INFORME MENSUAL No 5 – COMPONENTE TÉCNICO		
	Fecha de emisión: 01/02/2024	PERIODO ENTRE EL 1° DE ENERO AL 31 DE ENERO DE 2024	1
	Versión: 1

CONTRATO DE INTERVENTORÍA No. 3131 DE 2023

INFORME MENSUAL No 5 – COMPONENTE TÉCNICO
PERIODO COMPRENDIDO ENTRE EL 1° DE ENERO AL 31 DE ENERO DE 2024

Asunto: **RESPUESTA COMUNICADO CTO-IDRD-3099-2023-160 ESTRUCTURA PARQUE SAN CARLOS**

➤ **REVISIÓN DEL INFORME DE GEOTECNIA:**

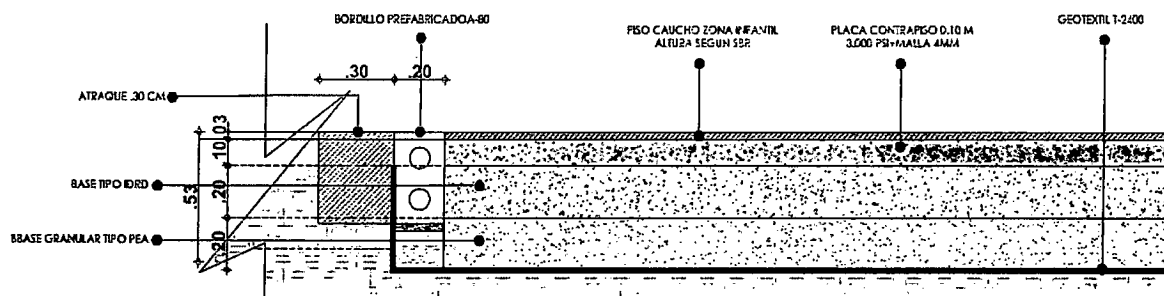
SI BIEN SE HACE LA REVISIÓN DE LA ESTRUCTURA PROPUESTA POR EL CONTRATISTA, SE REALIZA LA ADVERTENCIA AL CONTRATISTA QUE PARA TODAS AQUELLAS ESTRUCTURAS QUE REALICE EL CONTRATISTA EN CAMPO SIN LA DEBIDA APROBACIÓN DE INTERVENTORÍA CORRERÁN POR SU CUENTA Y RIESGO.

- Luego de buscar los sondeos en campo no coincide con las ubicaciones presentadas en plano, se recomienda al geotecnista presentar la ubicación de cada uno de los sondeos realizados y soporte fotográfico por cada uno de ellos con su respectiva numeración.
- Los sondeos A1 y A2 se asocian a la zona propuesta para la zona de juegos con piso caucho y partir de ello se realizó la evaluación geotécnica por parte de interventoría.
- Los sondeos A3, A4, A5 Y A6 se asocian a la zona propuesta para la pista la zona de la pista de patinaje partir de ello se realizó la evaluación geotécnica por parte de interventoría.
- Como se aclara dentro del mismo informe de geotecnia no se encontró presencia de nivel freático.

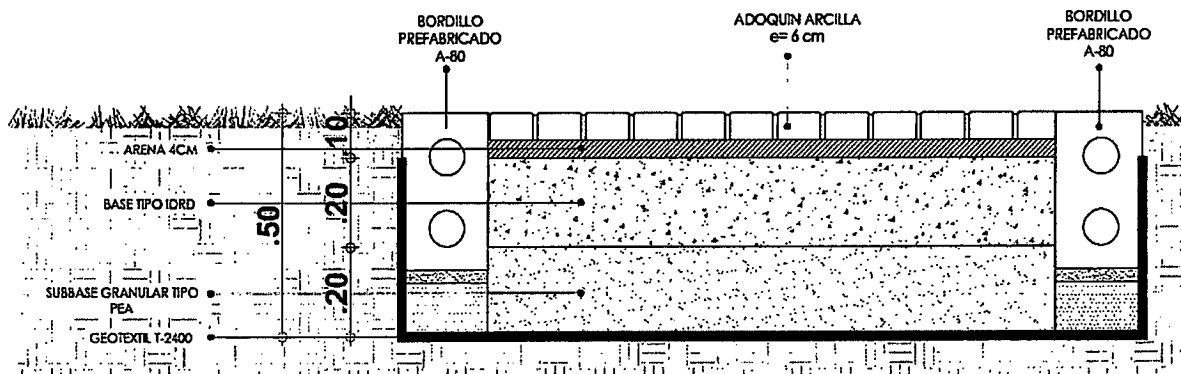
1. Para esta estructura se recomienda el uso de un geotextil T-2100 y no T-2400 como propone el contratista. Dicha capa se debe ubicar entre la subrasante y la capa de subbase granular a instalar.
2. En la zona de juegos infantiles, la pendiente será del 1,0 % hacia las zonas de desagüe.
3. Las capas granulares recomendadas corresponden respectivamente BG-1 y SBG-1. No se recomienda el uso de granulares tipo PEA.
4. El mejoramiento propuesto de 30 cm de rajón, puede ser sellado con 10 cm de recebo tipo afirmado, no se justifica sea con subbase SBG-1. Este solo aplica donde se evidencien fallos previamente conciliados con el residente de interventoría. Si lo anterior no se cumple no serán reconocidos al contratista.

5. El plano presentado carece de las pendientes a proponer para el manejo de las aguas, esto requiere ser complementado. Además que no muestra la instalación de sifones y tuberías de desagüe.
6. Con relación al confinamiento de la zona de juegos, se solicita al contratista presentar una alternativa de baranda perimetral M-83 con módulo de eslabonada, ello con la finalidad de aislar dicha zona y se sugiere incluir señalética con las recomendaciones de uso de la zona de piso caucho.
7. Para el caso de las placas de concreto se recomienda usar concreto con resistencia de 3000 PSI, espesor 10 cm y realizar las dilataciones en una retícula de máximo de 2.50m, además de seguir las siguientes recomendaciones de las especificaciones del IDRD:

8. Con relación al filtro perimetral, no se muestra en el plano a donde se propone conectar la estructura de drenaje para evaluar si más conveniente evacuar las aguas por infiltración en el propio terreno.

Placa en concreto reforzado 3000 PSI de 10 cm de espesor.

Base granular (BG-1) de 20 cm.

Subbase granular (SBG-1) de 20 cm.

Geotextil T-2100.

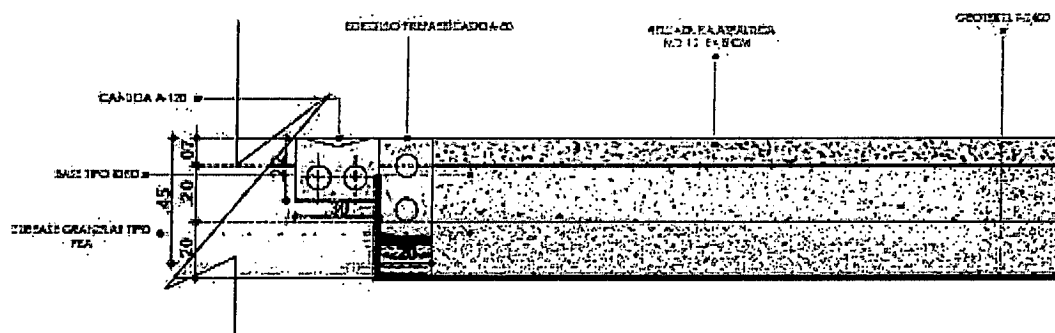
1. Para esta estructura se recomienda el uso de un geotextil T-2100 y no T-2400 como propone el contratista. Dicha capa se debe ubicar entre la carpeta asfáltica existente y la base granular a instalar.

2. En la zona del sendero de la zona de juegos infantiles, la pendiente será del 1,0 % hacia las zonas de desagüe.
3. Las capas granulares recomendadas corresponden respectivamente BG-1 y SBG-1. No se recomienda el uso de granulares tipo PEA.

4. El mejoramiento propuesto de 30 cm de rajón, puede ser sellado con 10 cm de recebo no se justifica sea con subbase SBG-1. Este solo aplica donde se evidencien fallos previamente conciliados con el residente de interventoría. Si lo anterior no se cumple no serán reconocidos al contratista.

5. El plano presentado carece de las pendientes a proponer para el manejo de las aguas.
6. Con relación al sendero peatonal se deben garantizar los anchos mínimos y pendientes máximas de la norma "NTC 6047 establece criterios y requisitos generales de accesibilidad y señalización al medio físico requerido en los espacios de acceso al ciudadano...".

7. Con relación al filtro perimetral, no se muestra en el plano a donde se propone conectar la estructura de drenaje para evaluar si más conveniente evacuar las aguas por infiltración en el propio terreno.

Adoquín en arcilla espesor 6cm

Capa de mortero de pega 1:4 espesor 4cm.

Base granular (BG-1) de 15 cm.

Subbase granular (SBG-1) de 15 cm

Geotextil T-2100.
